ザイリンクス Virtex™-4 エンジニアリング サンプル プログラムにご参加いただき誠にありがとうございます。このプログラムでは、Virtex-4 XC4VLX100 FPGA のエンジニアリング サンプルを提供致しております。

弊社では、デバイスの品質において万全を期しておりますが、このデバイスに以下のエラッタが確認されましたのでお知らせ致します。

表 1: エラッタが該当する XC4VLX100 FPGA デバイス

図 1: XC4VLX100CES パッケージ マーク例

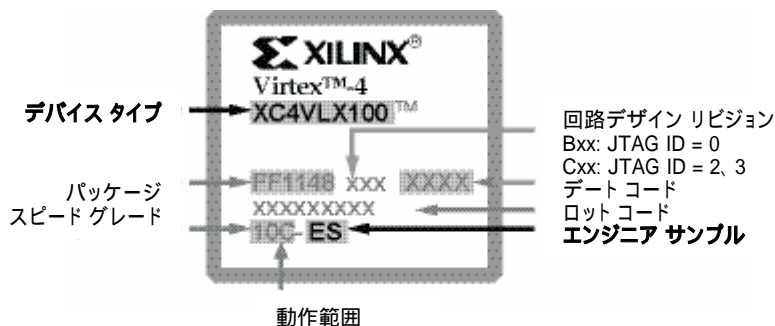
| 日付         | バージョン | 説明   |
|------------|-------|--|
| 2006/02/15 | 1.2   | <ul style="list-style-type: none"> <li>• <a href="#">FIFO16 (ページ 1)</a> のエラッタを追加。</li> <li>• <a href="#">ソフトウェア要件</a> を更新。</li> <li>• <a href="#">補足および推奨事項</a> に記載の規格を LVTTTL I/O から LVCMOS I/O に変更。 <a href="#">図 1</a> に回路デザイン リビジョンを追加。</li> <li>• System Monitor のエラッタを削除 (『Virtex-4 データシート』にも記載されていない)。</li> </ul> |
